# Impianto agrivoltaico “Piana Palazzo” Comune di Rotello (CB)

## Risposta alle richieste di Integrazioni MIC

La presente relazione ha lo scopo di dare seguito alle richieste di integrazione pervenute nell'ambito della procedura di VIA nell'ambito del provvedimento unico in materia ambientale ai sensi dell'art. 27 del D.Lgs. 152/2006 e contenute all'interno del documento MIC 0018863 - P datato 28/08/2023 in riferimento al progetto denominato "Piana Palazzo", che consiste in un impianto di generazione di energia elettrica da fonte solare fotovoltaica, con potenza nominale di picco pari a 27,045 MW e localizzato nel Comune di Rotello, in provincia di Campobasso.

**Figura 2-1 – estratto dell’elaborato 20006RTL.SA.T.30.00 – Integrazioni 1b tav. carta dei vincoli**

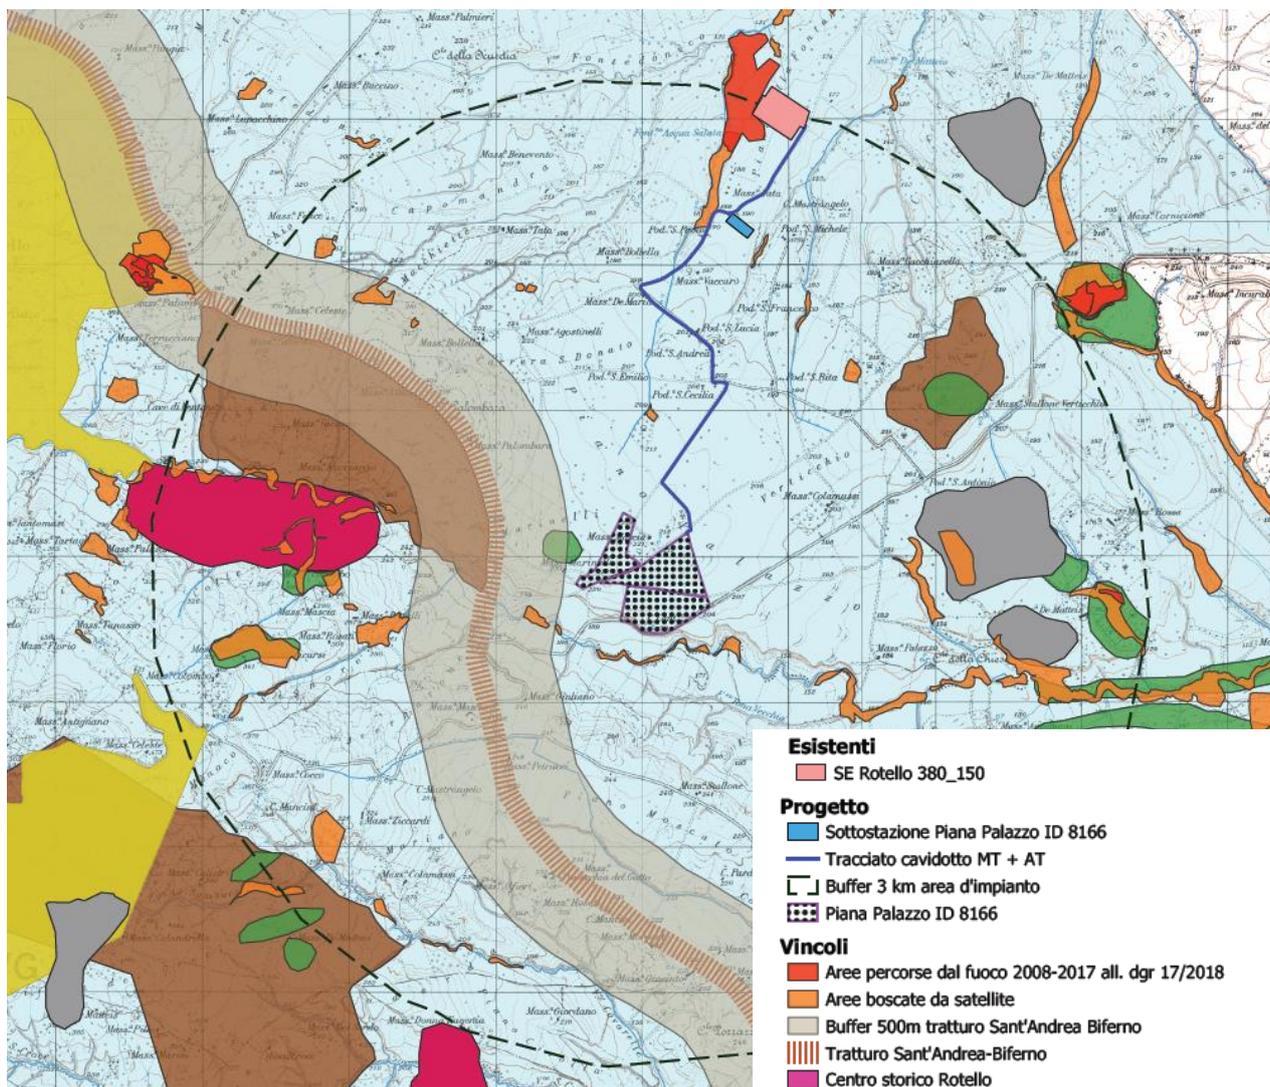
*“CONSIDERATO che L’intero impianto si inserisce in un contesto territoriale segnato dal tratturo Sant’Andrea – Biferno, sottoposto a tutela archeologica con DM 15/06/1976, e che ulteriori dichiarazioni di interesse culturale ai sensi della Parte II del Codice (Art. 10, comma 3 lett. a) riguardano un’area con rinvenimenti archeologici riferibili ad una villa di età romana a C.da Le Piane, Larino (CB), di cui p stata indagata la pars rustica;”*

L’area di impianto (evidenziata in verde) e le opere di connessione alla RTN NON interferiscono con il tratturo Sant’Andrea – Biferno, che si trova invece a circa 580 m a ovest dall’area di impianto.

In figura seguente viene riportato un estratto dell’elaborato 20006RTL.SA.T.30.00 – Integrazioni 1b tav. carta dei vincoli, in cui vengono messi in evidenza il progetto in esame, il tratturo Sant’Andrea – Biferno e relativo buffer di 500 m.

**Figura 8-1 – Ripresa aerea dell’area di impianto “Piana Palazzo” con particolare focus sui campi 1 e 2**

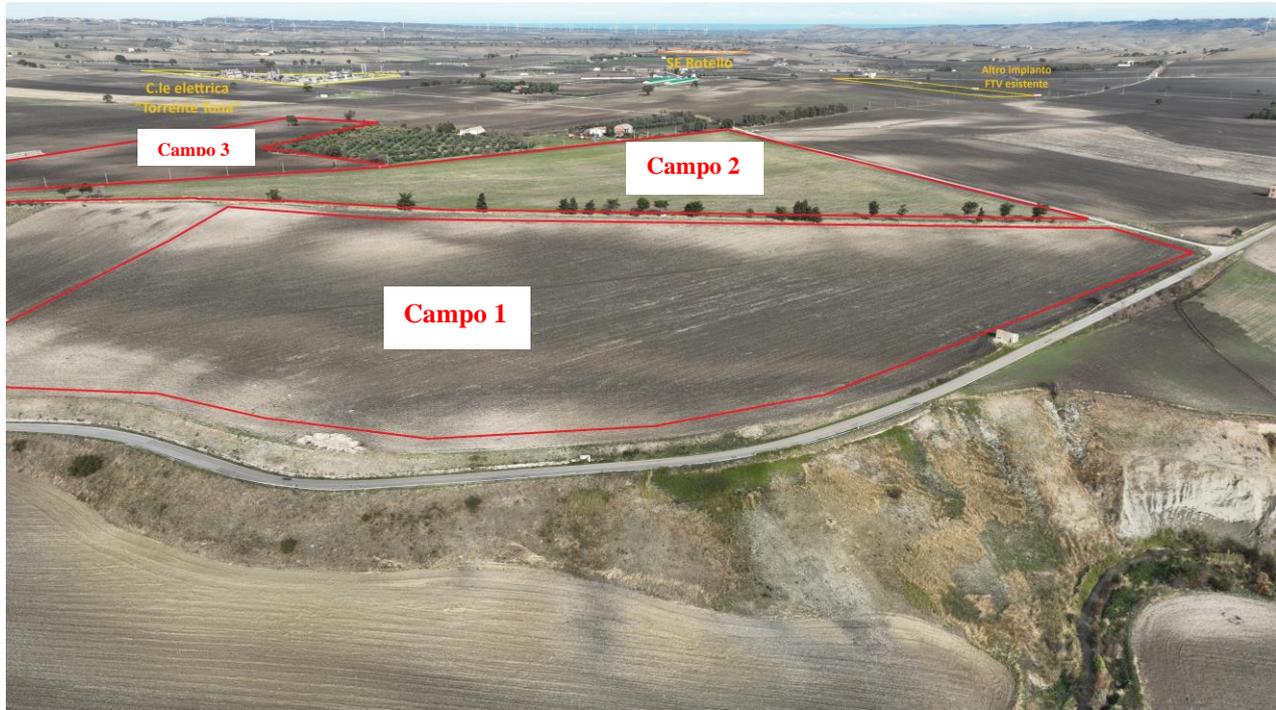
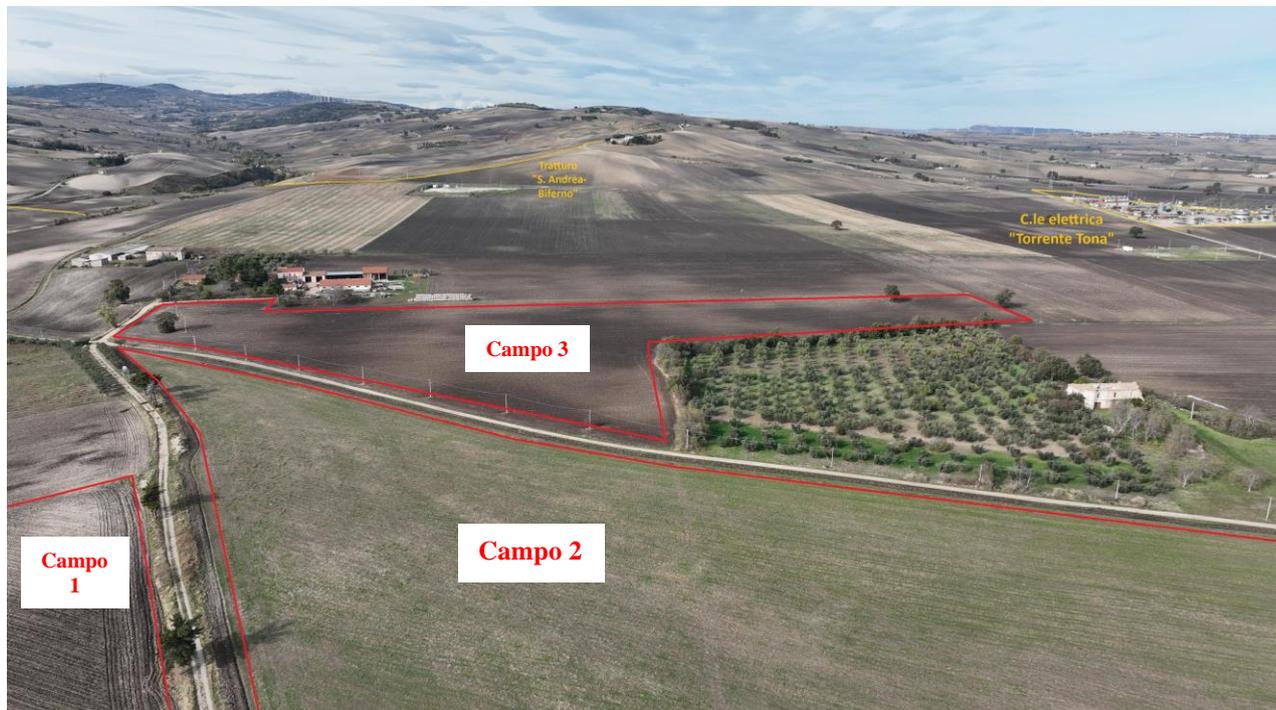
*“accurata documentazione fotografica (non Google-Earth) di ciascun campo e dei dintorni della centrale TERNA, con riprese da punti strategici lungo la viabilità di accesso al sito, dalle strade di penetrazione, dalle principali masserie storiche e dai punti panoramici, con indicazione dei coni di visuale su planimetria”*

Di seguito, alle Figura 8-1 e Figura 8-2 vengono riportati due inquadramenti aerei dell’area di intervento, scattati in loco al di sopra dell’ di impianto “Piana Palazzo”, dove vengono individuate le altre principali interferenze visive con il circondariale:

**Figura 9-8 – Ripresa aerea dalla Sottostazione Elettrica Utente del progetto "Piana Palazzo" in direzione dell'area di impianto**

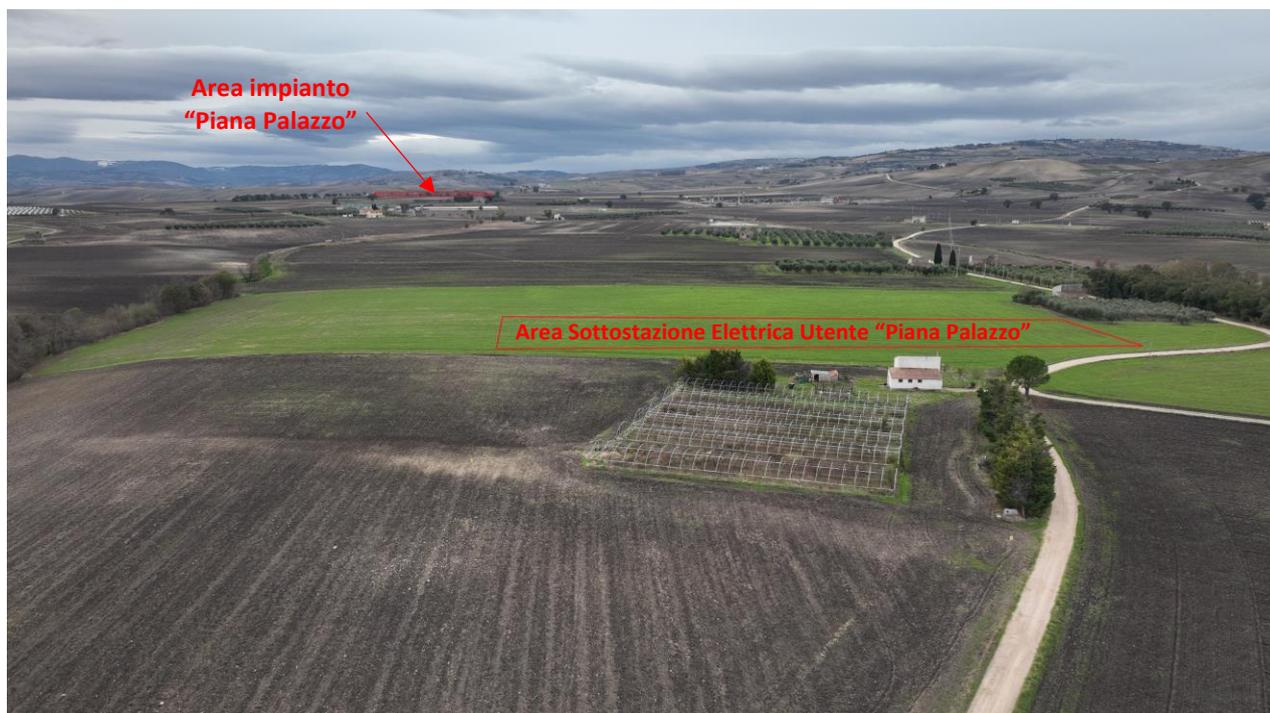
*“Documentazione fotografica di dettaglio dalla Masseria Verticchio e delle altre storiche masserie a contorno dell’area di intervento, anche con punti di visuale dalla strada pubblica”*

In questa sezione, si riportano alcuni inquadramenti a visuale aperta e di dettaglio dalla Masseria Verticchio e dalle altre strutture individuate nel circondario come storiche o di interesse culturale, anche se non ancora verificato:

**Figura 11-1 – Punti di scatto**

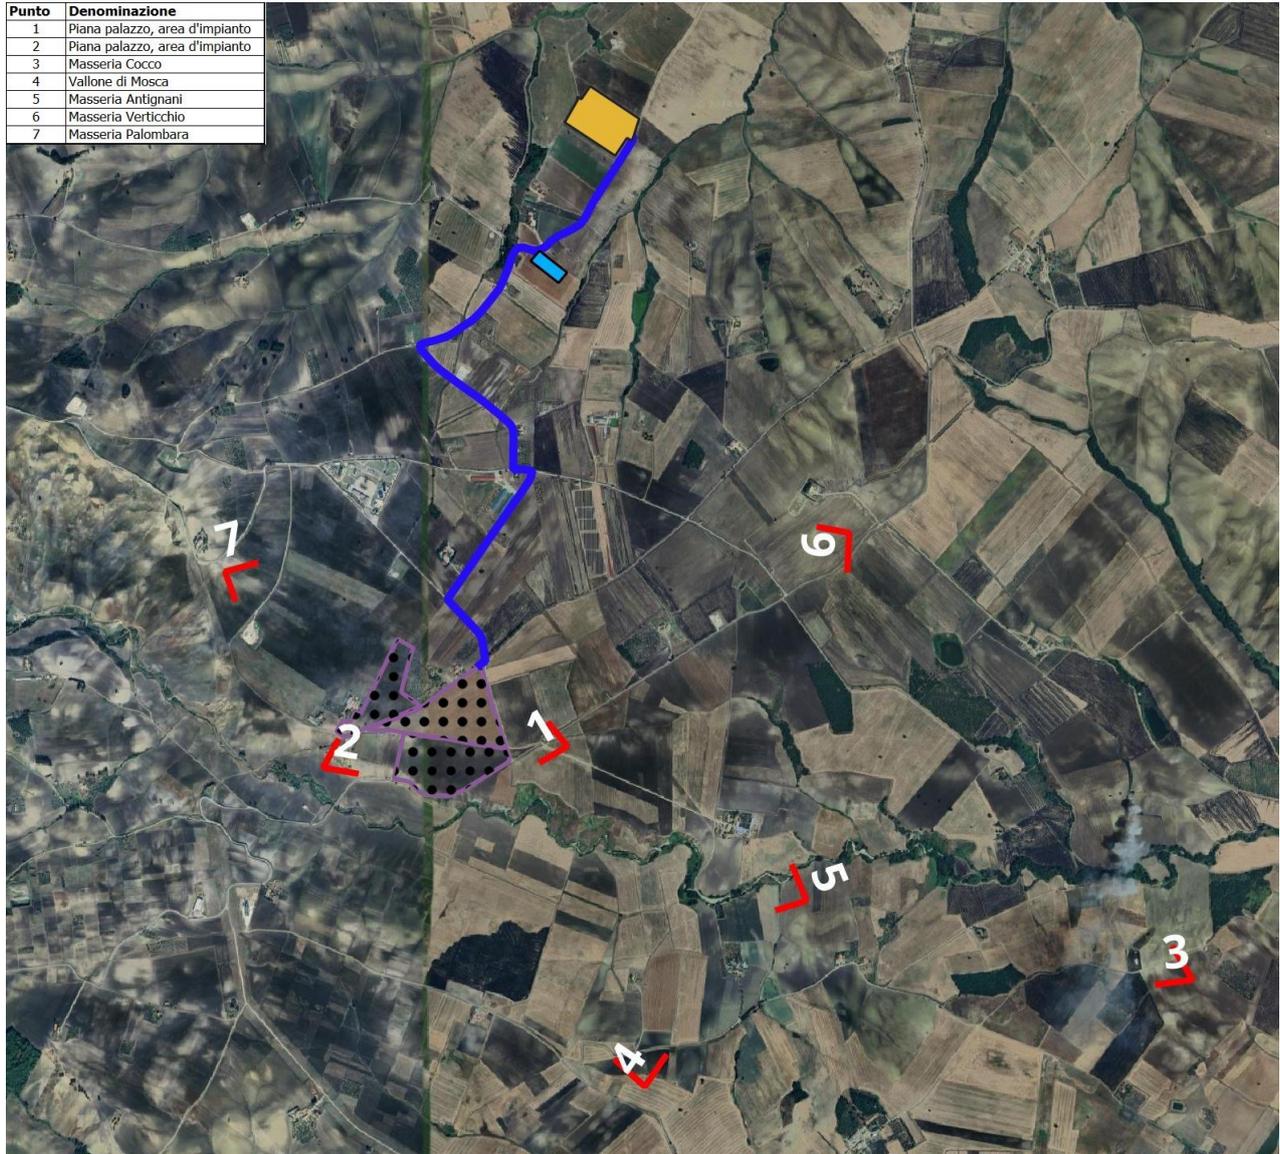
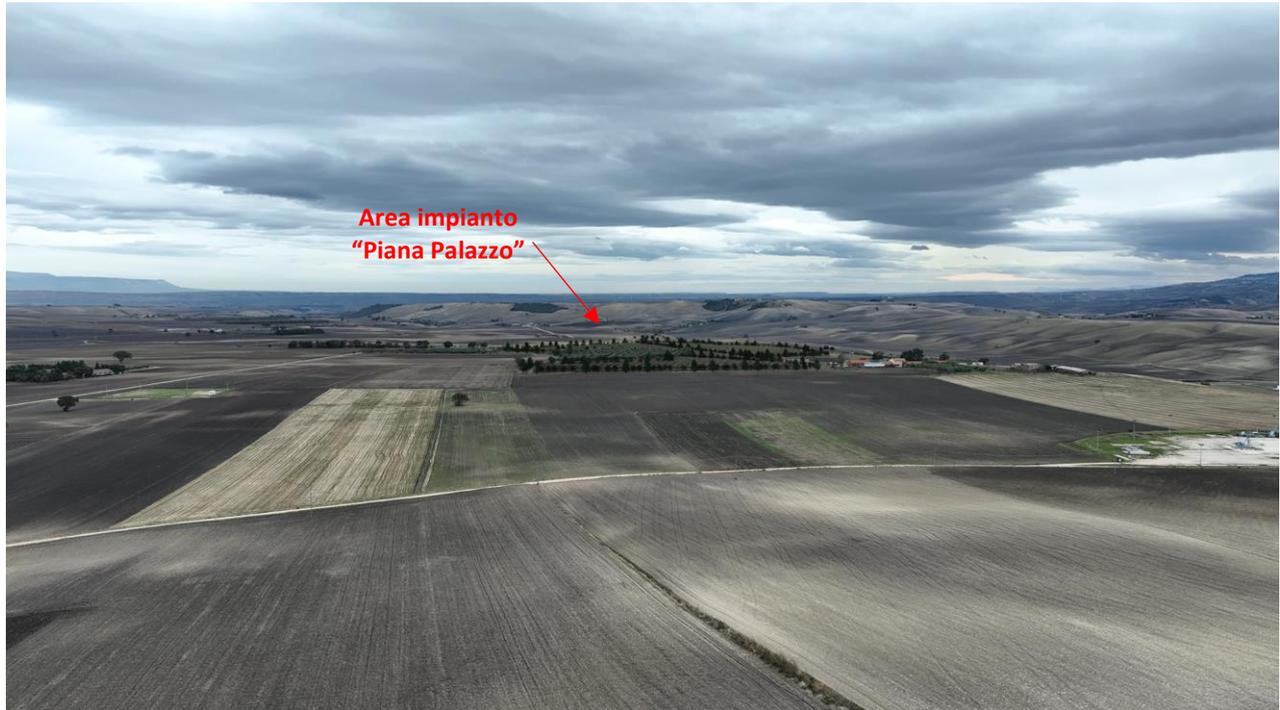
*“Elaborazione di ulteriori render fotografici su immagini reali ad alta definizione e realizzate a piena visibilità (assenza di nuvole, nebbia, foschia, ecc) con coni visuali, sia a grande scala che ravvicinata, privi di ostacoli in primo piano, realizzati anche tramite drone. In particolare, tenuto conto del sistema insediativo dei centri urbani e degli agglomerati rurali, dovranno essere presi in considerazione i seguenti coni visuali all’interno dei quali elaborare i fotorendering:*

- *Dal punto di altura di Masseria Verticchio e di Masseria Melanico;*
- *Dai diversi punti di visuale panoramica lungo il Tratturo S. Andrea Biferno in loc. Colle Palombara;*
- *Dalle aree archeologiche sottoposte a tutela in loc. Colle Passone;*
- *Dalle strade comunali e provinciali del contesto territoriale;”*

In questa sezione vengono presentati dei rendering relativi al progetto su immagini aeree scattate dai principali punti di visuale.
